株式会社ミスミ
日本企業体
ME 事業グループ
新領域開発グループ「低圧用ねじ込み継手 同径 ソケット（P Tねじ）」仕様変更のご案内

① 低圧用ねじ込み継手 同径 ソケット（P Tねじ）

<変更詳細> (写真：外観&刻印例)

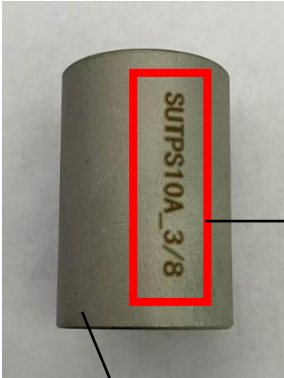
変更内容	TYPE	ねじの呼び	変更前	変更後
外観	SUTPS/SL-SUTPS/ SH-SUTPS/SHD-SUTPS	1/8～1/2	磨き肌	ショット肌
		3/4～2	ショット肌	
	SUTPSS/SL-SUTPSS/ SH-SUTPSS/SHD-SUTPSS	全サイズ	磨き肌	
刻印	SUTPS/SL-SUTPS/ SH-SUTPS/SHD-SUTPS	全サイズ	なし	あり (ミスマ型番+ねじの呼び)

刻印：あり (ミスマ型番+ねじの呼び)

外観：ショット肌

(ねじの呼び：全サイズ)
